ALCALDÍA MAYOR DE BOGOTÁ D.C. Fondo Prevención y Atención Emergencias	CONCEPTO TÉCNICO SOBRE NECESIDAD DE ESTUDIOS DETALLADOS DE AMENAZA Y RIESGO POR FENOMENOS DE REMOCIÓN EN MASA DENTRO DEL TRÁMITE DE LICENCIA URBANÍSTICA	Código:	GPR-FT-10
		Versión:	04
		Fecha de revisión:	21/06/2011

1.1 CONCEPTO TÉCNICO No.	CT-7589
1.2 ÁREA:	Análisis y Mitigación de Riesgos
1.3 COORDINACIÓN:	Estudios y Conceptos Técnicos
1.4 REFERENCIA CRUZADA RADICADO FOPAE:	2014ER5044
1.5 RESPUESTA OFICIAL No.	RO-72401

2.1 SOLICITANTE:	Curaduría Urbana No 5
2.2 PROYECTO:	Calle 42 Bis Sur No 12 20 (Actual)
2.3 LOCALIDAD:	18. Rafael Uribe Uribe
2.4 UPZ:	53. Marco Fidel Suarez
2.5 BARRIO O SECTOR CATASTRAL:	Barrio Resurrección
2.6 DIRECCIÓN:	Calle 42 Bis Sur No 12 - 20
2.7 CHIP:	AAA0008YUDM
2.8 MANZANA CATASTRAL:	82
2.9 PREDIO CATASTRAL:	03
2.10 ÁREA (Ha):	0.0138
2.11 FECHA DE VISITA:	Julio 23 de 2014

Figura 1. Localización general del proyecto ubicado en la Calle 42 Bis Sur No 12 – 20, barrio Resurrección de la Localidad de Rafael Uribe Uribe, en el Plano Normativo de Amenaza por Remoción en Masa del POT (Decreto 364 de 2014), el cual se encuentra en amenaza MEDIA.

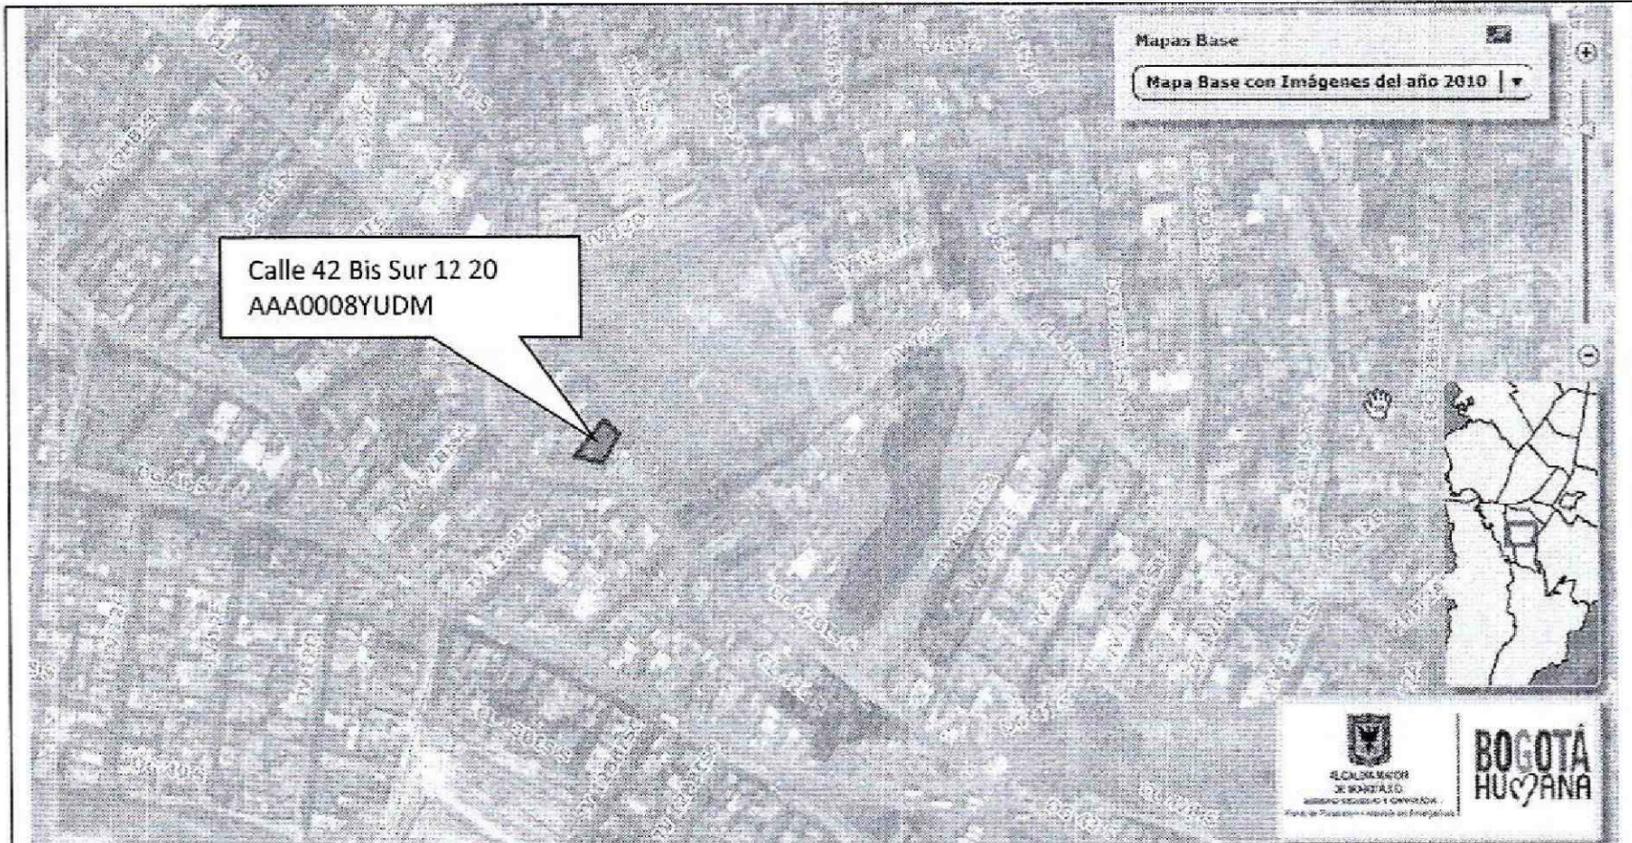
Conforme con el plano normativo de "Amenaza por Remoción en Masa" del Plan de Ordenamiento Territorial de Bogotá – POT, el sector del proyecto ubicado en la Calle 42 Bis Sur No 12 - 20 de la Localidad de Rafael Uribe Uribe, se encuentra entre zona de **AMENAZA MEDIA** por procesos de remoción en masa (Figura 1); al contrastar dicha información con el plano normativo de "Amenaza por Remoción en Masa", pero de acuerdo a lo establecido en el Decreto 190 de 2004, se tiene que

el predio de interés se encuentra en una zona de **AMENAZA ALTA** por procesos de remoción en masa.

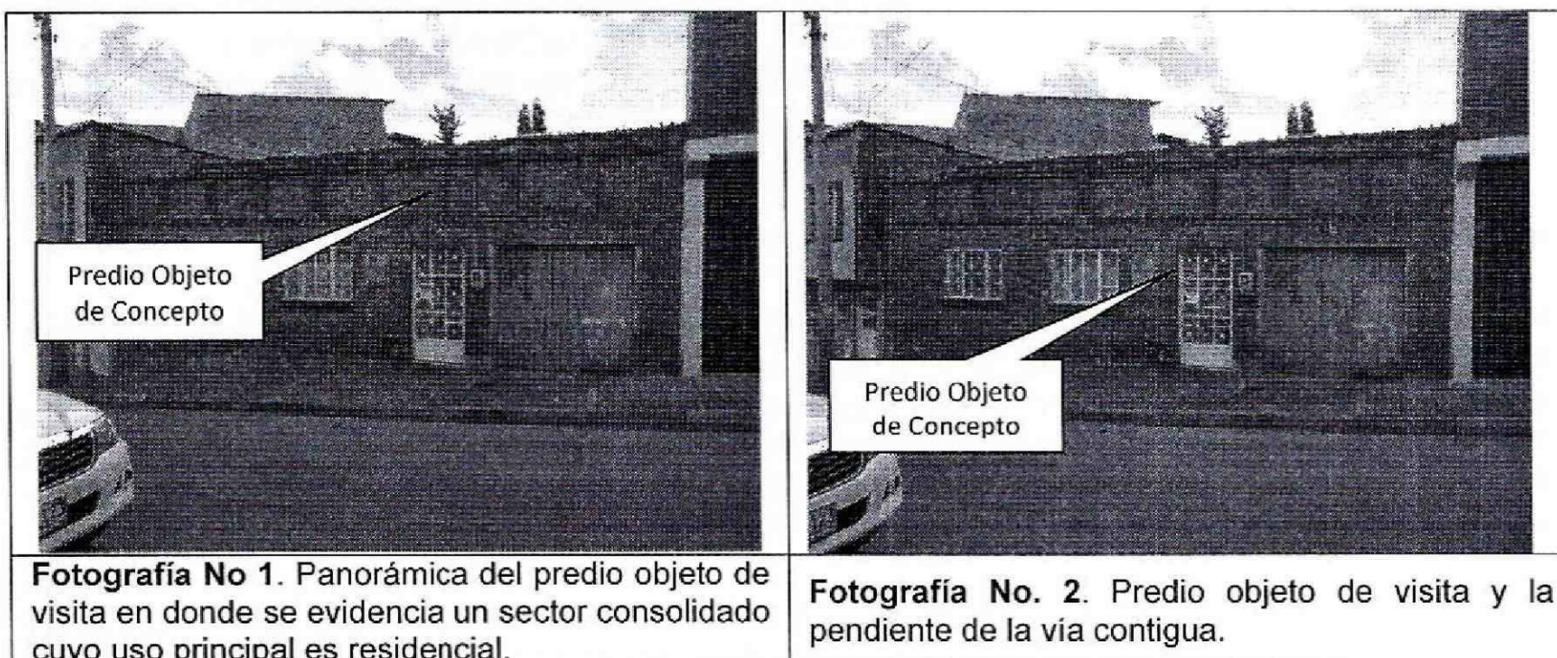
En el momento de la visita técnica al predio objeto del presente concepto técnico, se encontró en el lote una construcción de mampostería de un (1) nivel. En inmediaciones al predio ni en zonas aledañas se encontraron procesos antiguos ni activos de remoción en masa (Fotografías No 1 y 2).
